リコール届出日：平成29年1月11日

リコール届出番号	外-2422	リコール開始日	平成29年1月12日
届出者の氏名又は名称	フォルクスワーゲン グループ ジャパン株式会社 代表取締役社長 ティル・シェア	製作国：イギリス 製作者名：ベントレー モーターズ リミテッド 問合せ先：ベントレーコール（フリーダイヤル） 0120-97-7797	
不具合の部位（部品名）	前席サイドエアバッグ、前席シートベルトバックル、前席シート背もたれ、後席サイドエアバッグ、後席シートベルト、ステアリングコラム、ウィンカー・ワイパー操作レバーユニット、アクセルペダル、ダッシュボード前面カバー、助手席エアバッグ（ボルト）		
基準不適合状態にあると認める構造、装置又は性能の状況及びその原因	車両製造時の作業管理が不適切なため、サイドエアバッグ、助手席エアバッグ、前席シートベルトバックル、前席シート背もたれ、後席シートベルト、ステアリングコラム、ウィンカー・ワイパー操作レバーユニット及びアクセルペダル等の取付ボルトが規定のトルクで締め付けられていないものがある。そのため、走行振動等によって取付ボルトに緩みが生じ、そのままの状態で使用を続けると、当該ボルトが外れて、ウィンカー、ワイパー、ハンドル、アクセルが操作できなくなったり、衝突時に乗員を正しく拘束できなくなったり、エアバッグが展開時に正しく展開しないおそれがある。		
改善措置の内容	点検し、適切なトルクで締め付けられていない場合は、規定のトルクで締め付ける。		
不具合件数	0件	事故の有無	無し
発見の動機	本国からの情報による。		
自動車使用者及び自動車分解整備事業者に周知させるための措置	<ul style="list-style-type: none"> <li>自動車使用者：ダイレクトメール、電話、または訪問により通知する。</li> <li>自動車分解整備事業者：日整連発行の機関誌に掲載する。</li> <li>対策実施済車には、運転者席側ドア開口部のドアロックストライカ付近に外-2422のステッカーを貼付する。</li> </ul>

# 改善箇所説明図

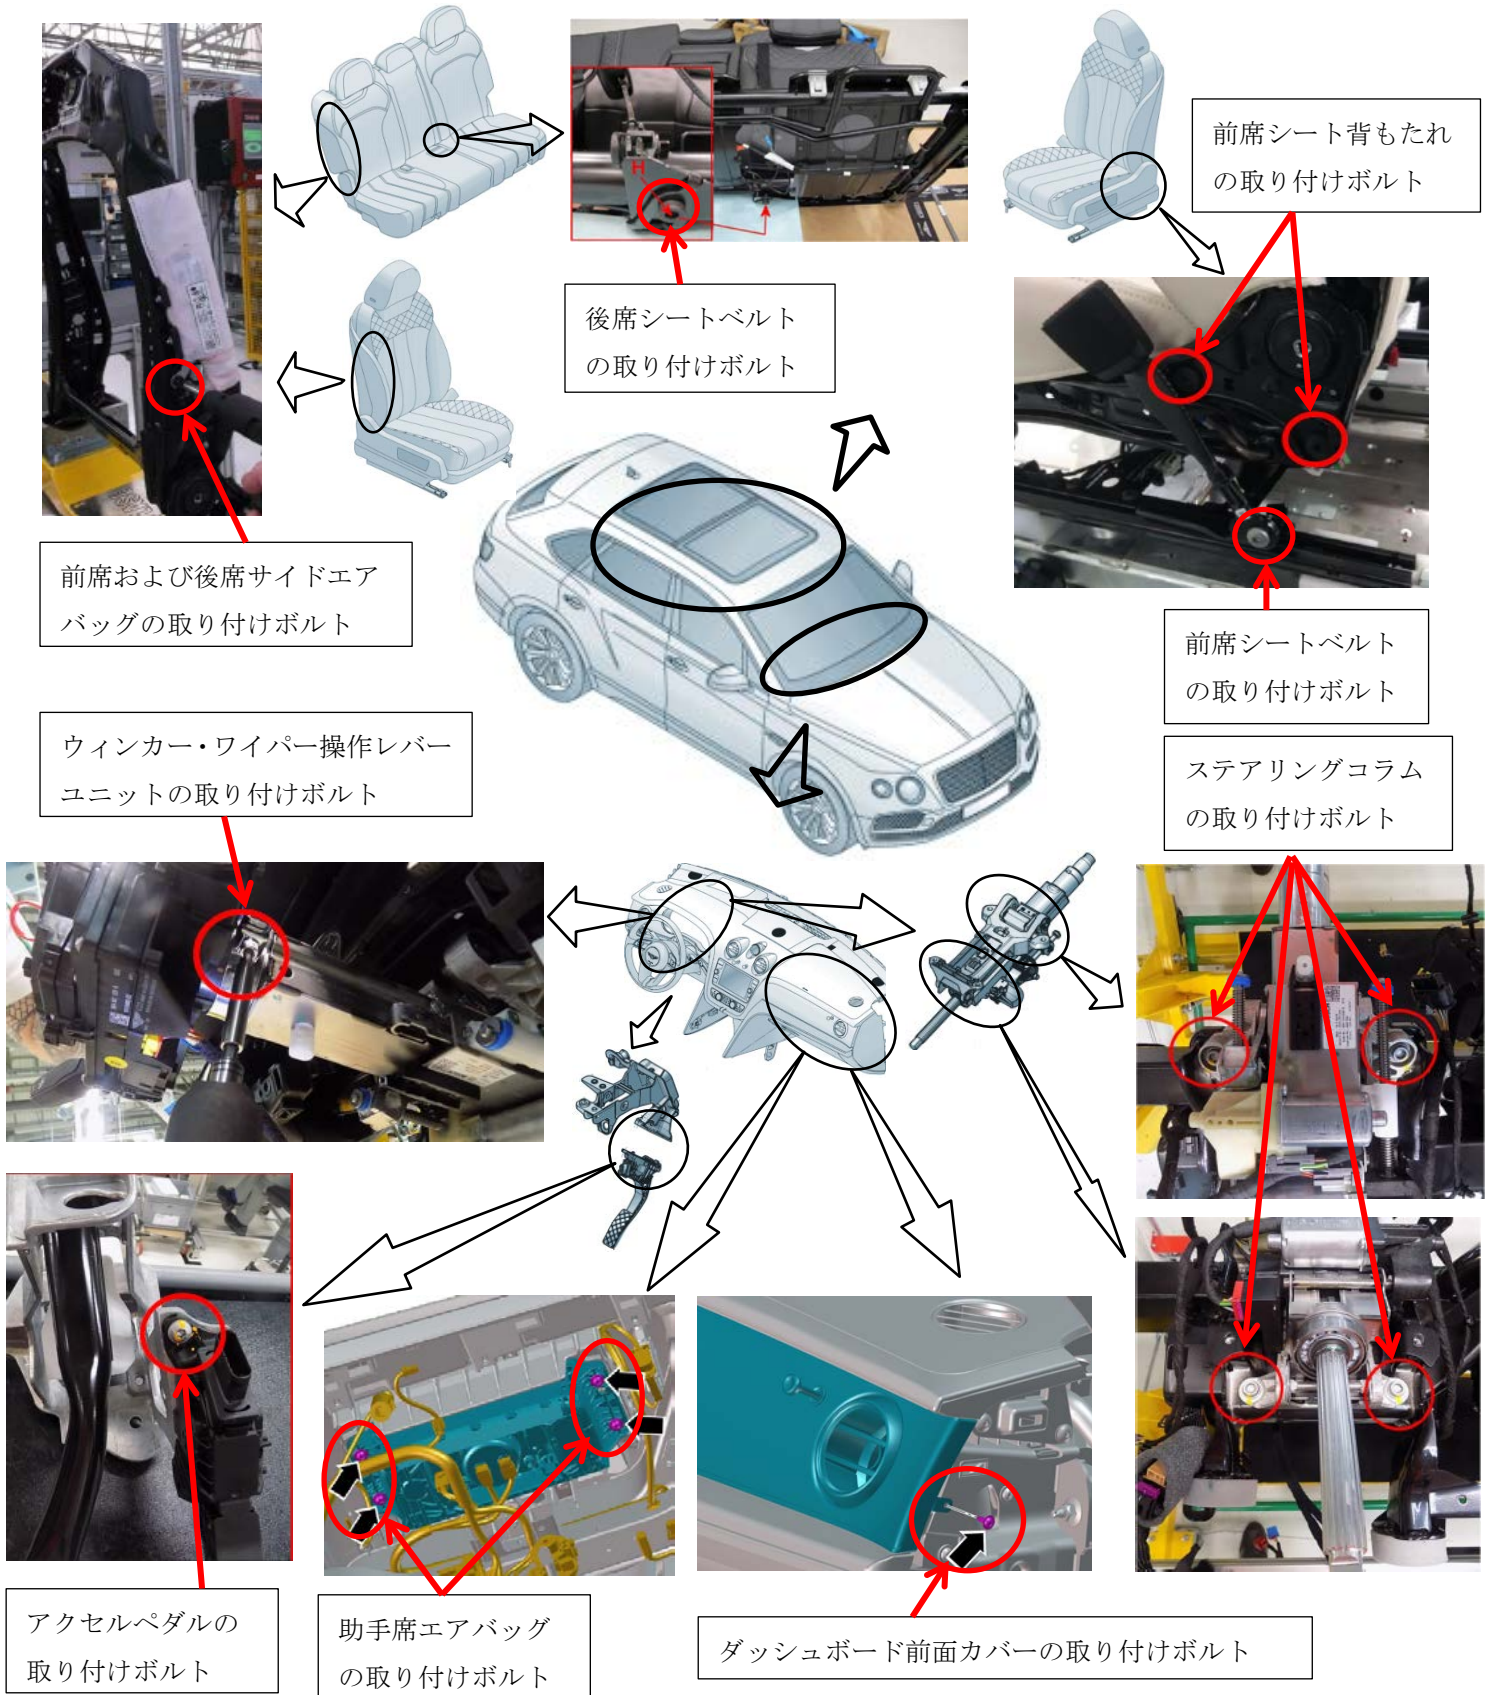
車両製造時の作業管理が不適切なため、サイドエアバッグ、助手席エアバッグ、前席シートベルトバックル、前席シート背もたれ、後席シートベルト、ステアリングコラム、ウィンカー・ワイパー操作レバーユニット及びアクセルペダル等の取付ボルトが規定のトルクで締め付けられていないものがある。そのため、走行振動等によって取付ボルトに緩みが生じ、そのままの状態で使用を続けると、当該ボルトが外れて、ウィンカー、ワイパー、ハンドル、アクセルが操作できなくなったり、衝突時に乗員を正しく拘束できなくなったり、エアバッグが展開時に正しく展開しないおそれがある。

点検し、適切なトルクで締め付けられていない場合は、規定のトルクで締め付ける。
